# 改善箇所説明図

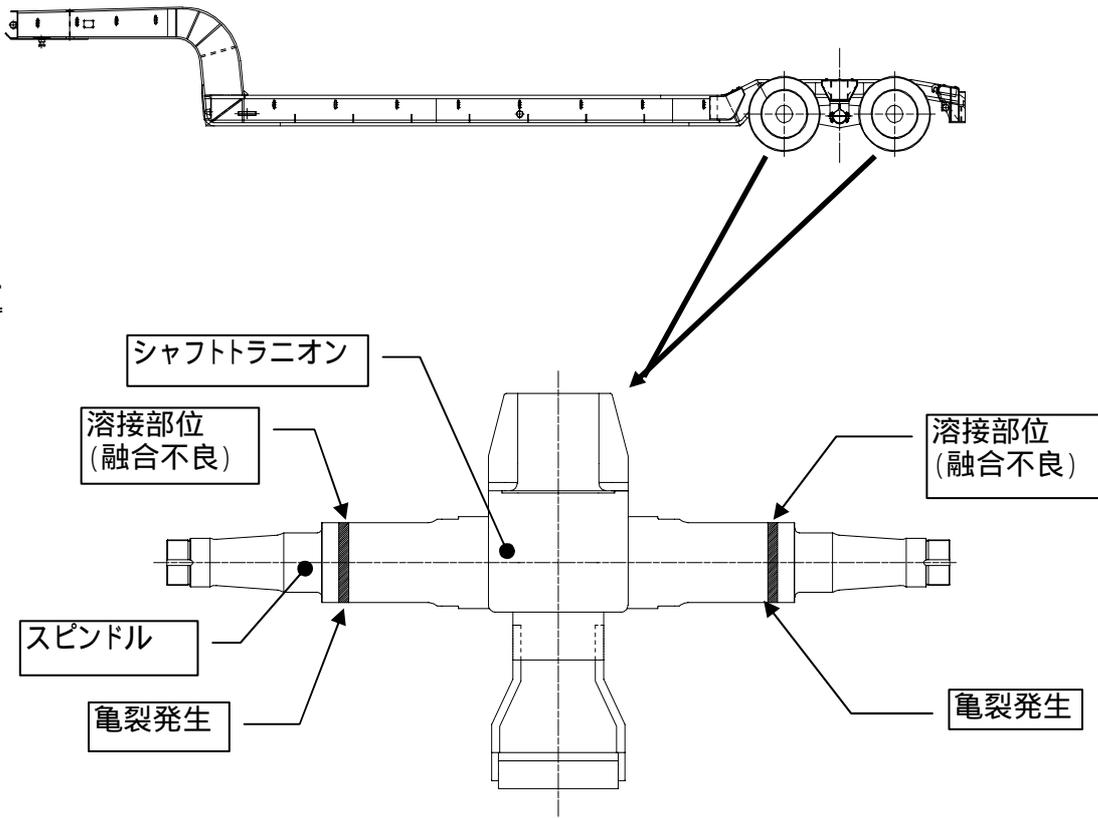
## 対策前 車軸

2軸16輪トレーラ車軸のシャフトトラニオンとスピンドル溶接部位に融合不良が混在している為、車軸溶接部位に亀裂が発生し最悪の場合は車輪が脱落する恐れがある。

## 対策後 車軸

車軸のシャフトトラニオンとスピンドル接合部の溶接条件を管理して溶接施工した車軸に交換する。
